更动后中心医院C专用配电站平面图

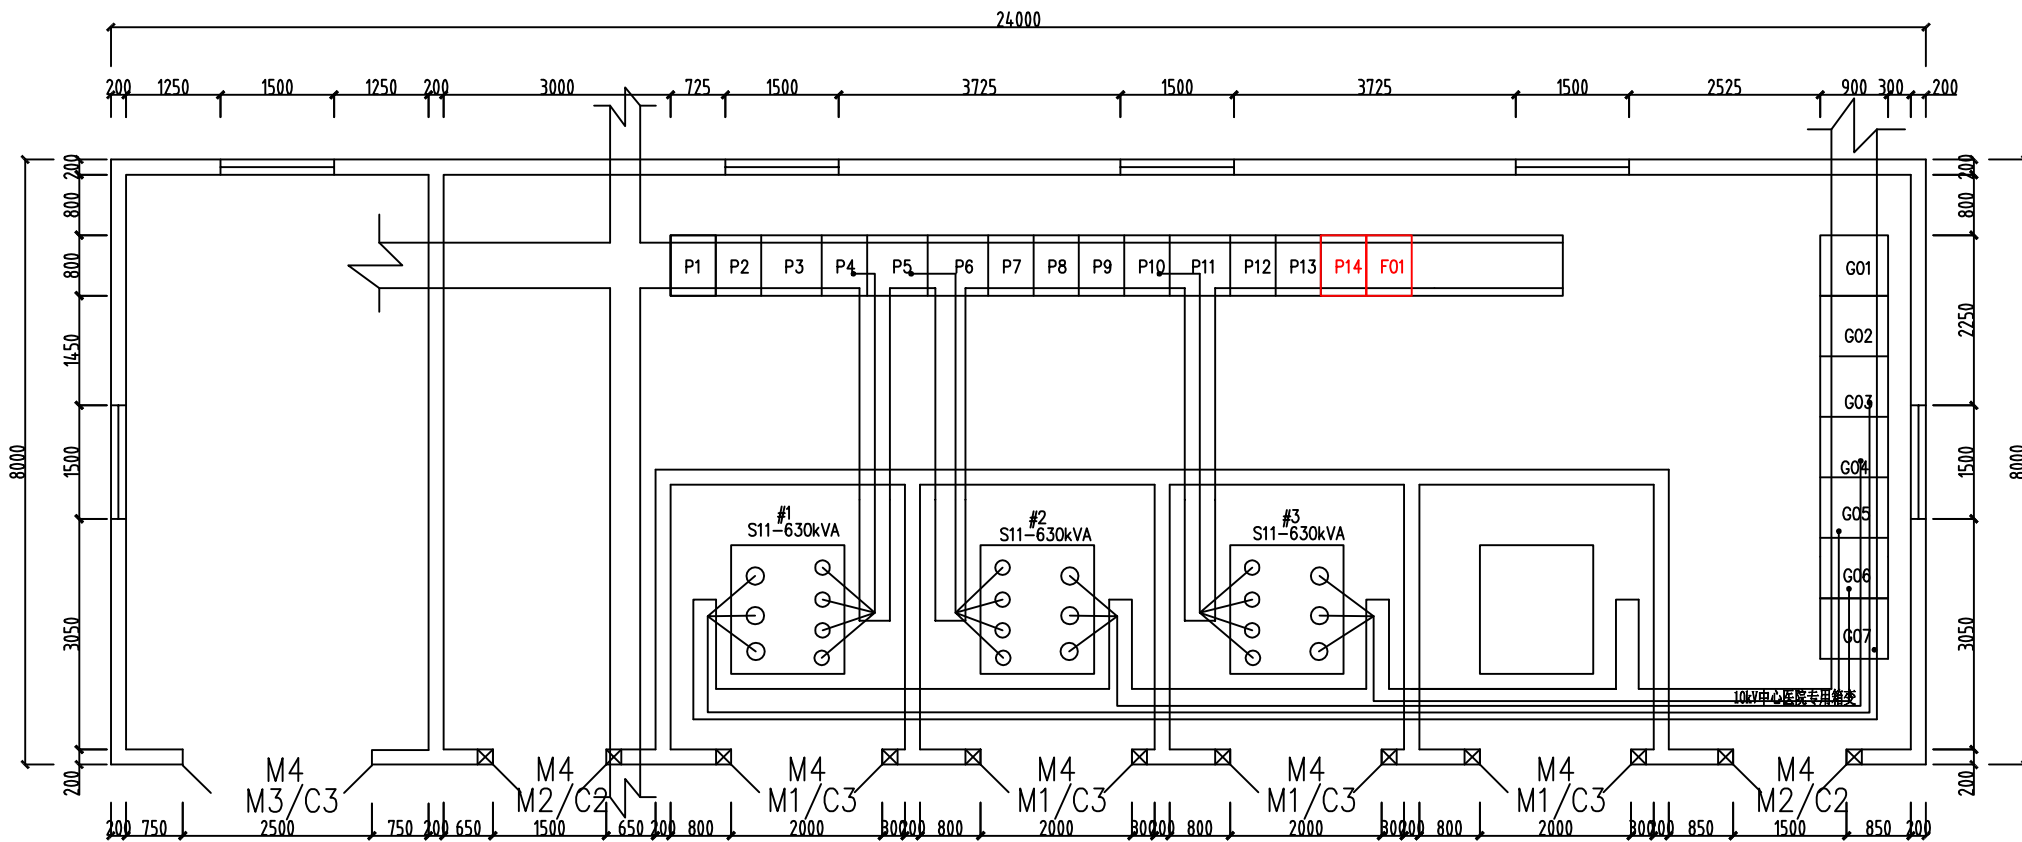
10kV电源：主供电源：110kV吉溪站10kV中心线供电。备用电源：110kV吉溪站10kV中心线#1塔。
 方案说明：在110kV吉溪站10kV中心线10kV中心医院C专用配电站新建一面高压柜，在用户红线范围内新建630kVA组合式变压器，在新建高压柜的开关负荷侧新建高压电缆至新建630kVA组合式变压器，解决用户地块用电负荷接入。

1、在110kV吉溪站10kV中心线10kV中心医院C专用配电站新建一面高压柜G07柜；
